Kontrola volného bytu v1.1

Projekt	Brno-Střed_SANDBOX
Č. projektu	001
Budova	Solniční 11
Výkres	D-03-PŮDORYS 2NP (Verze 1)
Pracovní balíček	Kontrola volného bytu - Hroš
Hold point	Finální kontrola

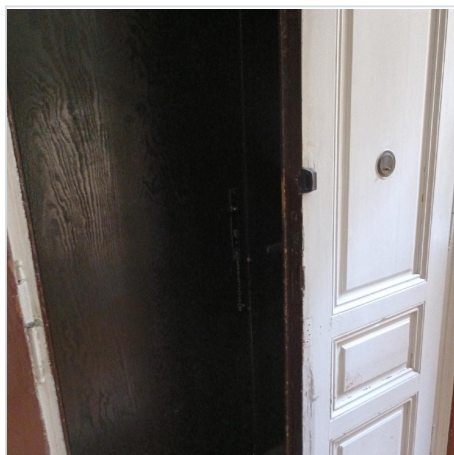
původní dveře k výměně

Původní zdvojené 125/245/50 P+L dvoukřídlé plné vyměnit za 90/210 P plné viz standard

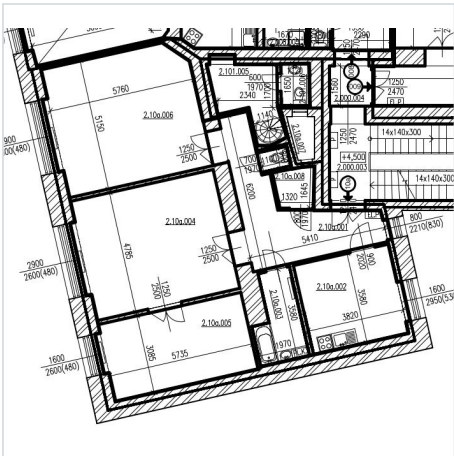
Zárubně vstupních dveří: vyměnit za nové.

Původní zárubně budou odstraněny budou nahrazeny novými dle specifikace níže.

Specifikace nových zárubní: ocelová protipožární zárubeň s drážkou na těsnění.
